Referencia: PRONUNCIAMIENTO EN EL MARCO DE LAS ATRIBUCIONES DE LA LEY DE BASES DEL MEDIO AMBIENTE, RESPECTO DE LOS SIGUIENTES PROYECTOS QUE SE INDICAN:

CERTIFICADO N°7531o14

Así acordó: aprobar **Ord N°2290 de fecha 20/07/2023, se analizó solicitud de pronunciamiento sobre: DIA Rehue I, comuna de Quilleco.**

1. Ord N°2290 de fecha 20/07/2023, se analizó solicitud de pronunciamiento sobre: DIA Adenda "PSF leonera del Agua II", comuna de Quilleco.

Figura N°7.2. Bosque caducifolio amenazado cercano al área del Proyecto.

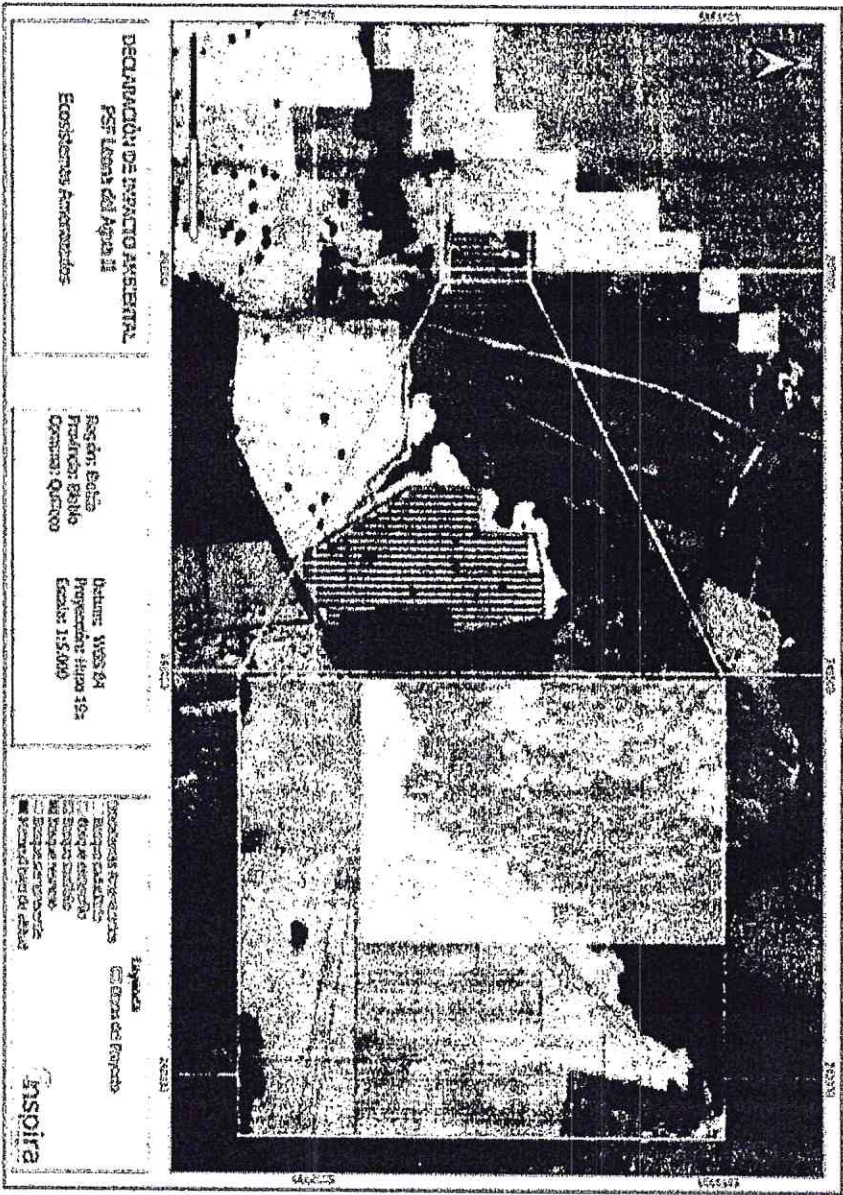
Se solicita al titular realizar nuevamente el análisis profundizando y fundamentando con medidas, compromisos y/o acciones concretas respecto de los objetivos y acciones de la política. La infraestructura ecológica fragmentada, principalmente por proyectos que abarcan grandes superficies, es la principal causa de la pérdida de la biodiversidad. El objetivo estratégico 1 de la política plantea un modelo territorial que sea compatible con la conservación de la biodiversidad y en este sentido, es un objetivo con un marcado componente territorial. Se solicita al titular que al momento de realizar su análisis tenga en cuenta la localización y extensión del proyecto, en relación a la información señalada en los mapas presentados en la política: Mapa Ecosistemas amenazados de la Región del Biobío, Mapa Infraestructura Ecológica de la Región del Biobío, Mapa de Síntesis Región del Biobío y Mapa Sitios prioritarios propuestos para la Región del Biobío, los cuales se encuentran en los anexos.

A continuación se presenta un análisis de cómo el Proyecto se relaciona con la Política Regional de Biodiversidad, en lo que tiene relación a Sitios Prioritarios y ecosistemas terrestres amenazados. En la región del Biobío se identifican 16 Sitios Prioritarios, de los cuales el más cercano al Proyecto corresponde al Río Polcura, el cual se ubica a 29 km lineales hacia el Este del Proyecto, por lo que no se verá afectado por el Proyecto. Por otro lado, respecto a los ecosistemas terrestres amenazados, se analizaron los mapas disponibles en el Sistema Regional Integrado de Información Territorial (SRIT) de la Región del Biobío. Del análisis realizado el Proyecto se encuentra aledaño a una de las áreas que forman parte del Mapa de Ecosistemas Amenazados de la Región del Biobío. En este mapa se visualiza que adyacente al Proyecto existe un parche de Bosque Caducifolio de Nothofagus obliqua y Persea lingue, el cual de acuerdo al análisis realizado se identifica a aproximadamente 5 m de la obra más cercana del Proyecto. Así mismo en el área indicada no se realizarán actividades de ningún tipo, ya que todas las acciones a realizar se enmarcan específicamente en las áreas definidas por el Proyecto. Por otra parte, entre el área definida como ecosistema amenazado y las instalaciones del Proyecto se encuentra suelo desnudo o pradera que los separan. A continuación, en la Figura N°7.1. se visualiza los Ecosistemas Amenazados cercanos al Proyecto.

Como se muestra en la figura, el Bosque Caducifolio se encuentra fuera del emplazamiento del Proyecto, siendo en realidad suelo desnudo o pradera principalmente la cobertura en esa parte. Lo anterior es debido a que este tipo de mapa de coberturas son de carácter general, principalmente debido a su extensión y obtención, ya que como se puede ver en el tamaño de pixel, fue obtenido de forma remota con índices satelitales y al momento de convertirlo en una capa vectorial, este no necesariamente coincide con los límites de la formación. Finalmente, de acuerdo al análisis realizado es posible concluir que las obras, partes y acciones del Proyecto no afectarán Sitios Prioritarios así como tampoco ecosistemas terrestres amenazados.
